**Verslag huishoudelijke elektrische installatie op laagspanning en zeer lage spanning****Algemeen:**

Referentie: 003-20260818-03	Datum controle: 18/08/2026
Keurder: 003

Eigenaar:	Onbekend	EAN-code:	Onbekend
Adres installatie:	Bakergemveldbaan 4, 9470 - Denderleeuw	Nummer teller(s):	52483462006
		Distributienetbeheerder installatie:	Fluvius
Datum uitvoering installatie:	☒ Vóór 01/10/1981		
	☐ Tussen 01/10/1981 en 01/06/2020		
	☐ Vanaf 01/06/2020		
Type:	☒ Wooneenheid ☐ Niet-huishoudelijk ☐ PV ☐ Batterij ☐ Laadpaal

☐ 6.4 (Gelijkvormigheidscontrole voor ingebruikname)
☐ 6.4 (Belangrijke wijziging/uitbreiding)
☐ 6.5 (Controlebezoek)
☐ 8.4.1 (Controlebezoek van een oude installatie voor de verzwaring van de aansluiting op het openbaar distributienet)
☒ 8.4.2 (Controlebezoek van een oude installatie bij verkoop)
☐ 8.4.3 (Vrij controlebezoek van een oude installatie)
☒ Afwijkende beschikkingen (Boek 1) toegepast
☐ Herkeuring op het verslag

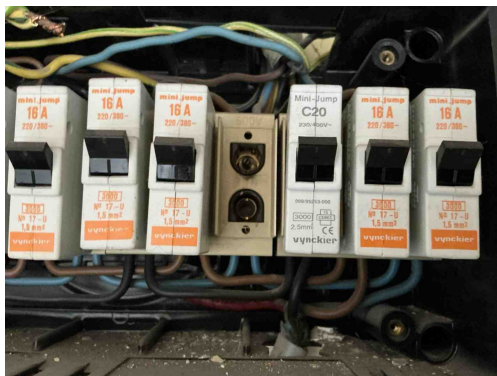
B32 - Het elektrisch verdeelbord in een huishoudelijke ruimte voldoet niet aan de materiaal vereiste, oa onbrandbaar, niet-hygroscopisch materiaal gemaakt zijn dat een voldoende mechanische weerstand biedt (Boek1: 5.3.5.1).

Opmerking: Geen Carta

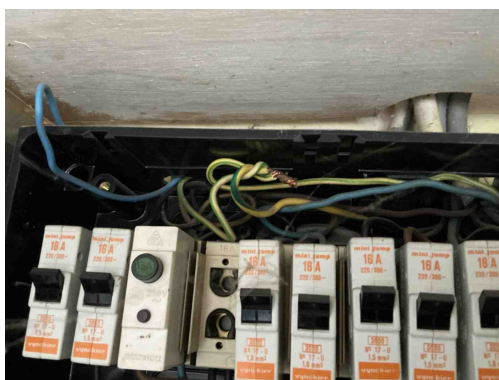
B30 - De houder van de beveiliging in een huishoudelijke ruimte is niet voorzien van aangepaste kalibreerelementen (Boek1: 5.3.5.5).

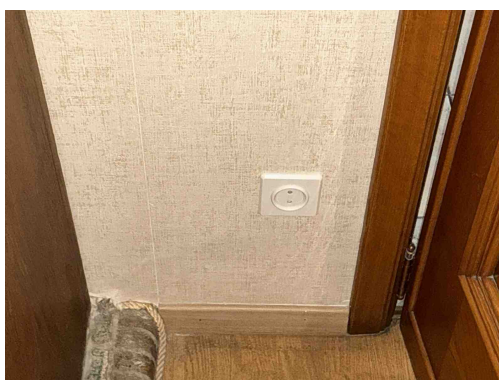
D08 - De nodige markeringen op de beveiligingstoestellen ontbreken of zijn onleesbaar (Boek 1: 5.3.5.5).

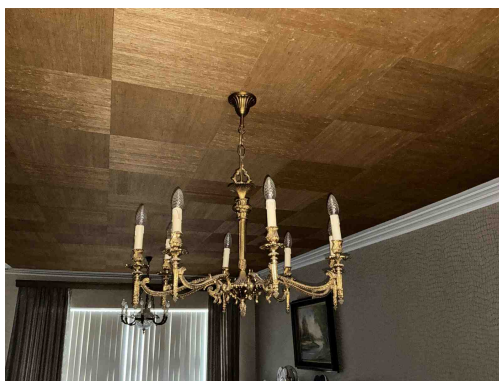
A01 - Een aardverbinding overeenkomstig de voorschriften ontbreekt (Boek 1: 5.4.2.1).

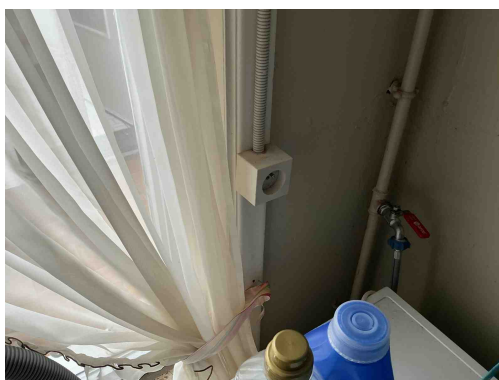
A20 - Er bevindt zich een contactdoos zonder beschermingsgeleider in de elektrische installatie. Deze is niet geplaatst achter een differentieelstroombeschermingsinrichting met grote (max. 30mA) of zeer grote (max. 10mA) gevoeligheid.

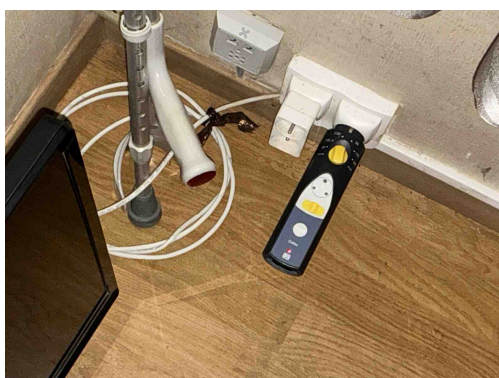
Klasse 0 toestel verboden

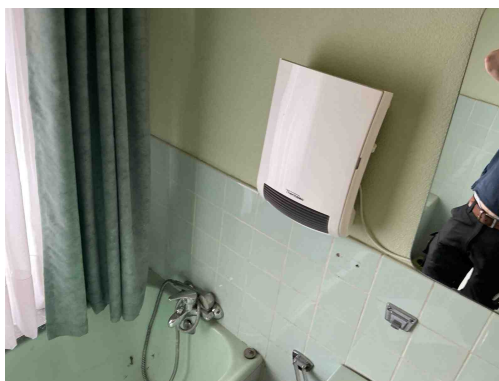
T13 - Opbouwcontactdozen en/of -schakelaars zonder achterplaatje mogen niet rechtstreeks op een brandbare ondergrond bevestigd worden (Boek 1: 4.3.3.5).

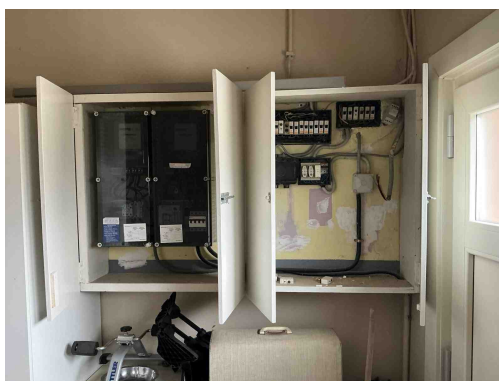
T12 - De contactdozen bezitten geen aangesloten aardingscontact (Boek 1: 4.2.2.3/5.3.5.2).

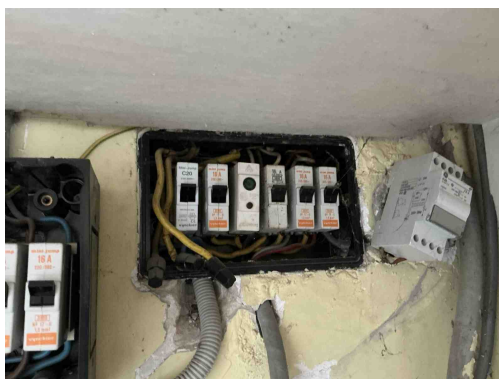
T22 - Het elektrisch materieel in volume 2 van de ruimte die een bad en/of douche bevat is niet in overeenstemming met het toegelaten materieel (nl. vaste machines of toestellen (incl. de contactdozen en bedieningstoestellen), contactdozen individueel beschermd door een beschermingstransformator met een vermogen van maximaal 100W, contactdozen beschermd door een differentieelstroominrichting met zeer grote gevoeligheid (10mA) en bedieningstoestellen gevoed op laagspanning). (Boek 1, Onderafdeling 7.1.5.3. (d))
